1.1 CONCEPTO TÉCNICO No. CT:	CT-7021
1.2 ÁREA:	Técnica y de Gestión
1.3 COORDINACIÓN:	Investigación y Desarrollo
1.4 REFERENCIA CRUZADA RADICADO FOPAE:	2013ER10862
1.5 RESPUESTA OFICIAL No.	RO-64987

2.1 SOLICITANTE:	CURADURÍA URBANA No. 3
2.2 PROYECTO:	DG 45 Bis B Sur 13H 16
2.3 LOCALIDAD:	18. Rafael Uribe Uribe
2.4 UPZ:	53. Marco Fidel Suárez
2.5 BARRIO O SECTOR CATASTRAL:	San Jorge – Gloria Gaitán
2.6 DIRECCIÓN:	DG 45 Bis B Sur 13H 16 (Dirección Antigua: DG 45 Bis B Sur 16F 16)
2.7 CHIP:	AAA0008MYEA
2.8 MANZANA CATASTRAL:	12
2.9 PREDIO CATASTRAL:	02
2.10 ÁREA (Ha):	0.0213 (*)
2.11 FECHA DE VISITA:	Agosto 29 de 2013

Figura No. 1. Localización General del proyecto ubicado en la DG 45 Bis B Sur 13H 16 (DG 45 Bis B Sur 16F 16), en el Plano Normativo de Amenaza por Remoción en Masa del POT (Decreto 190 de 2004), el cual se encuentra en *Amenaza Media*.

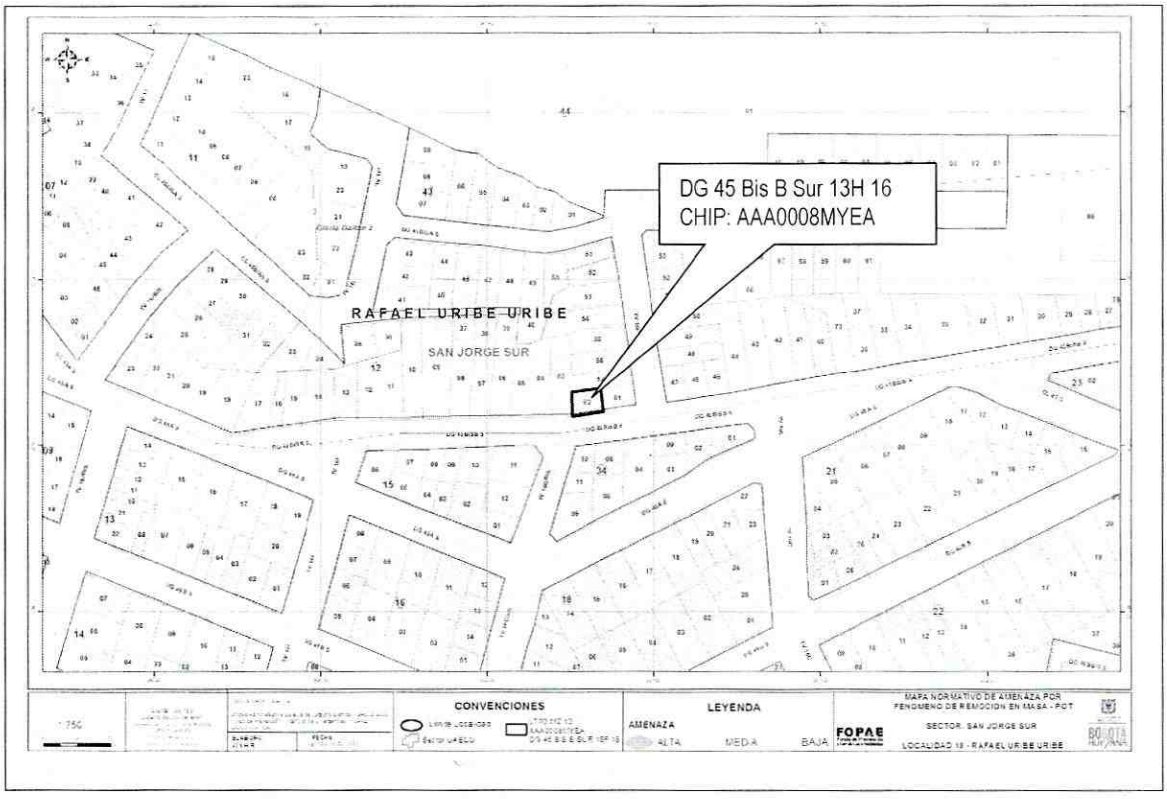
Conforme con el plano normativo de "Amenaza por Remoción en Masa" del Plan de Ordenamiento Territorial de Bogotá – POT, el sector del proyecto ubicado en la DG 45 Bis B Sur 13H 16 (Dirección Antigua: DG 45 Bis B Sur 16F 16), de la Localidad de Rafael Uribe Uribe, se encuentra en una zona de AMENAZA MEDIA por procesos de remoción en masa (Figura 1).
